Ref.: Contrato N° 34/2021 – Processo Instrutivo: 26/004.110/2021

Assunto: Análise Crítica de Projeto

- ✓ Relatório de Logradouro - PRODUTO 1 A - AV. PADRE LEONEL FRANCA E RUA MÁRIO RIBEIRO – AP2;
- ✓ Relatório de Logradouro - PRODUTO 1 B - RUA SÃO FRANCISCO XAVIER – AP2

Gráfico 1: Porcentagem de Área com Defeitos

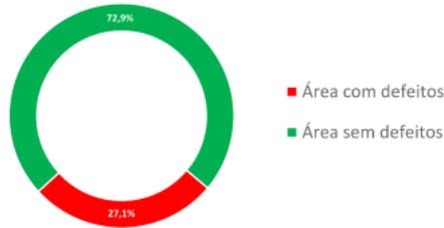
4. Não foram indicadas as áreas que necessitam de serviços de reconstrução de base, sendo que o levantamento apresentado caracteriza um percentual significativo dessas vias como contendo defeitos, vide gráficos abaixo:

Gráfico 2: Resultados da IRI

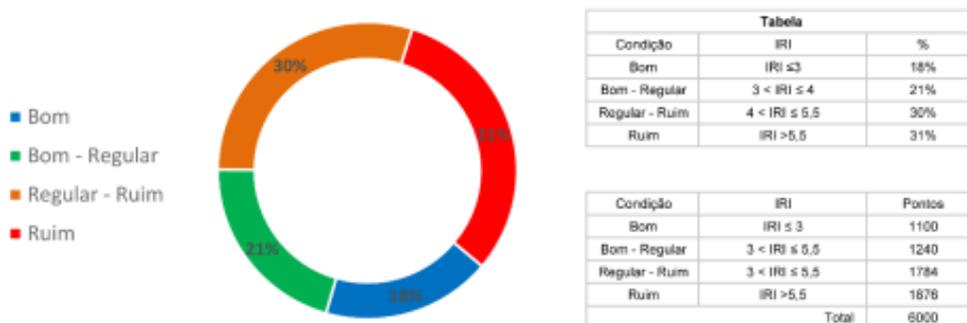
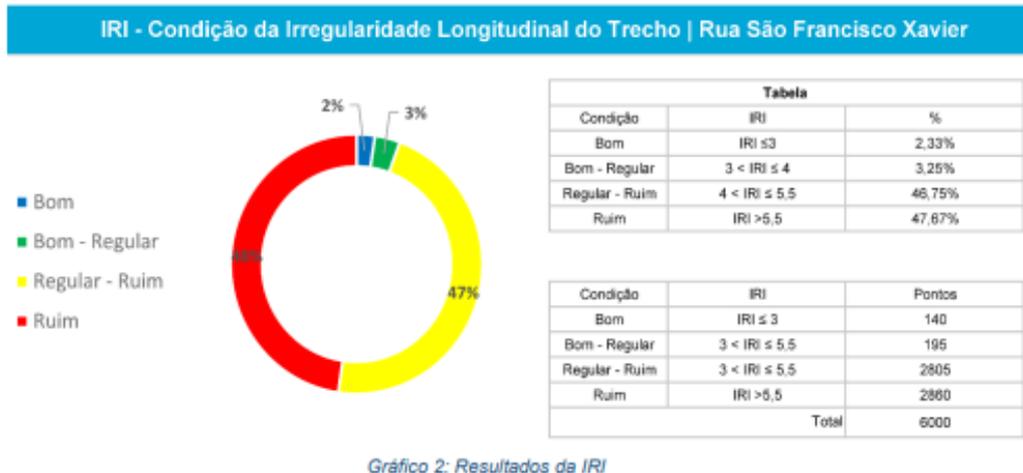
Além disso, o Índice de Regularidade do Pavimento é ruim em 31% da Mário Ribeiro e em 48% da Rua São Francisco Xavier. Importante ressaltar que a solução única e constante de fresagem de 5cm e capa de 5cm provavelmente não irá diminuir significativamente essa situação. A solução usual nesses casos é a fresagem de maior espessura e a adoção de uma camada de regularização antes da capa.
